SCHAERBEEK. Place des Bienfaiteurs, 8
(= zone de protection du Monument aux Bienfaiteurs et ses abords occupant le centre de la place et des biens situés aux n^{os} 5 et 6 / Inventaire)
DEMANDE DE PERMIS D'URBANISME: Dans un immeuble a appartements, étendre le logement du 3^e étage dans les combles, modifier le volume de la toiture, créer une lucarne en façade avant et aménager une terrasse en partie arrière

Avis de la CRMS

Implantation du projet (© Brugis) et façade existante (©

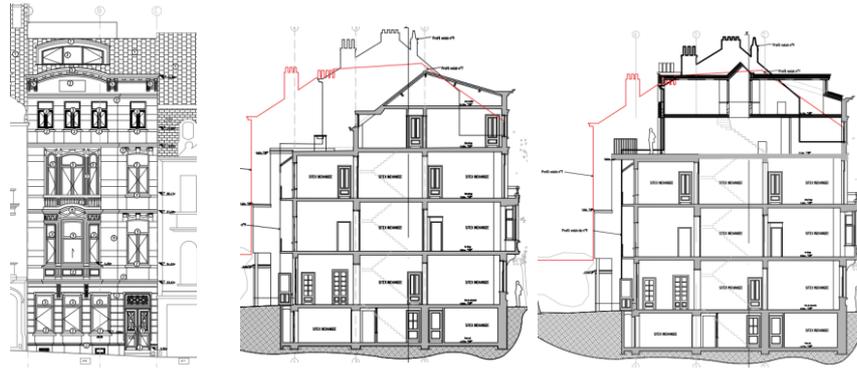
La demande concerne une maison de style Beaux-Arts réalisée selon les plans de l'architecte F. Demarbaix de 1913. *Inscrit à l'Inventaire du patrimoine architectural, l'immeuble est compris dans la zone de protection de la maison Art Nouveau située 5 place des Bienfaiteurs, de la maison Charles Fortin située au n^o 6 et du Monument aux Bienfaiteurs et ses abords.*
